Ter informatie ontvangt u hierbij het Verslag van de omgevingsdialoog voor de herontwikkeling van de locatie “Den Hoebert” Westsingel 1 te Venray d.d. 13.06.2022.

Hierbij ontvangt u het verslag “2^e omgevingsdialoog” voor de herontwikkeling van de locatie “Den Hoebert” Westsingel 1 te Venray.

Opmerkingen n.a.v. verslag 2e buurtbijeenkomst Westsingel 1 Venray

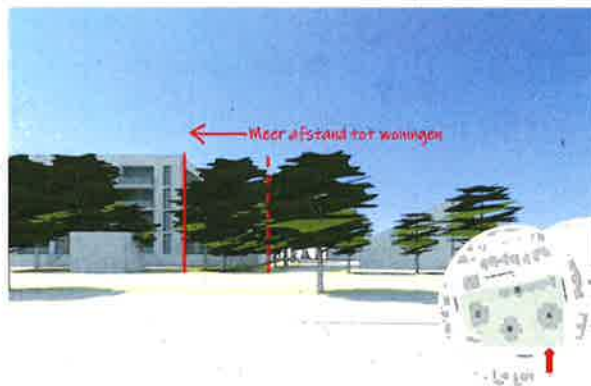
Vragen vanuit de zaal over de levensloopbestendige woningen:

- Waar blijven de parkeerplaatsen die eerst op de Mandemakersstraat gepositioneerd waren ?
Antwoord: deze worden op het binnenterrein gerealiseerd, dus niet meer op de Mandemakersstraat.
- Is de inrit van de parkeerplaats gelegen aan de Langstraat?
Antwoord: de ontsluiting voor het parkeren gebeurt via de Westsingel en de Langstraat aan de zijde van het zorgcomplex. Het parkeren voor het zorgcomplex en de levensloopbestendige woningen wordt afgescheiden door hagen. De parkeerplaatsen zijn nu gesplitst in 2 delen.
- Zijn er wel voldoende parkeerplaatsen?
Antwoord: conform de gemeentelijke parkeernorm komen er $2 \times 9 = 18$ parkeerplaatsen voor de 9 levensloopbestendige woningen.

- Is de oppervlakte van de levensloopbestendige woning gewijzigd?
Antwoord: momenteel zitten we nog in de stedenbouwkundige fase, maar zijn de oppervlakten niet gewijzigd, slechts anders gepositioneerd qua ontsluiting en tuin.

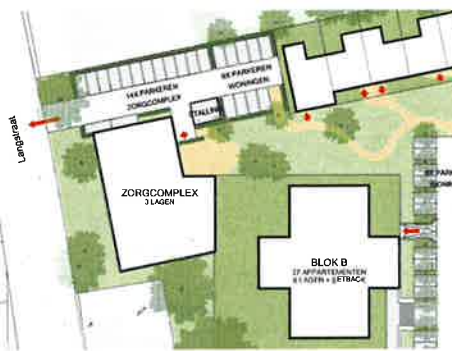
Vragen uit de zaal over Blok B:

- Kunnen mensen elkaar passeren in deze straat tussen blok A en B?
Antwoord: nee, het wordt geen straat waarin hard gereden kan worden dus auto's kunnen elkaar niet passeren. Het is bestemmingsverkeer en er is een keerpunt aan het einde van de laan.

- Wat is de totale hoogte van Blok B?
Antwoord: dat is 7 lagen van 3 meter, dus 21 meter boven op de half verdiepte parkeergarage.
- Hoe is de inkijk naar de Niessenstraat?
Antwoord: deze is er niet; want als je naar de doorsnede kijkt, kom je niet zover; er zitten ook nog 2 lagen van de levensloopbestendige woningen tussen en groen.

- Komt er nog iets bovenop het gebouw of is dit de hoogte?
Antwoord: dit is de hoogte hier komt geen woonlaag meer op.
- Waarom wordt er niet gekozen voor minder lagen en een meer bredere bebouwing van het perceel?
Antwoord: dit kunnen we zeker met de gemeente overleggen, maar er is hier duidelijk gekozen voor een groene structuur. Dit is mede mogelijk dankzij het parkeren ondergronds. De overweging zal meegenomen worden en worden besproken

- Een bewoner van de Westsingel vraagt naar de privacy inkijk in de voor-, achter- en zijtuin.
Antwoord: het blok is naar achter geschoven, en verlaagd, er wordt een doorsnede getoond en er zijn bomen aanwezig. In vergelijking met het eerste ontwerp is het een grote verbetering. Echter de situatie is niet vergelijkbaar met de huidige situatie.

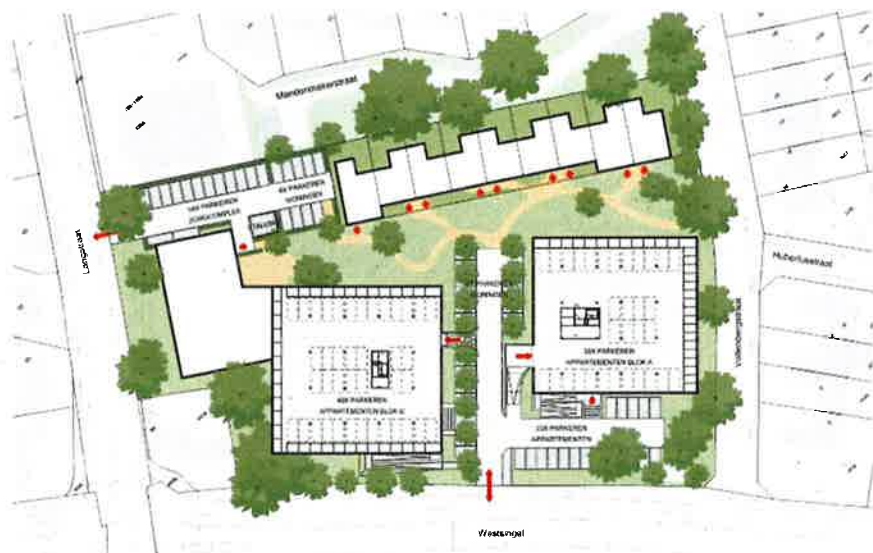
- De entree van het gebouw aan de Westsingel ligt wat naar achter? Het gebouw wordt lager; hoe zit dat met de schaduwvorming; ten opzicht van mijn tuin?
Antwoord: we kunnen u na de presentatie een tekening laten zien waarop dit duidelijk zichtbaar wordt. Het bezonningsschema is gemaakt, op basis van 9 lagen; deze had geen

negatieve invloed. Nu we naar 7 lagen zijn gegaan, is deze invloed zeker niet gewijzigd. De tekening is naderhand laten zien en de vragen zijn beantwoord.
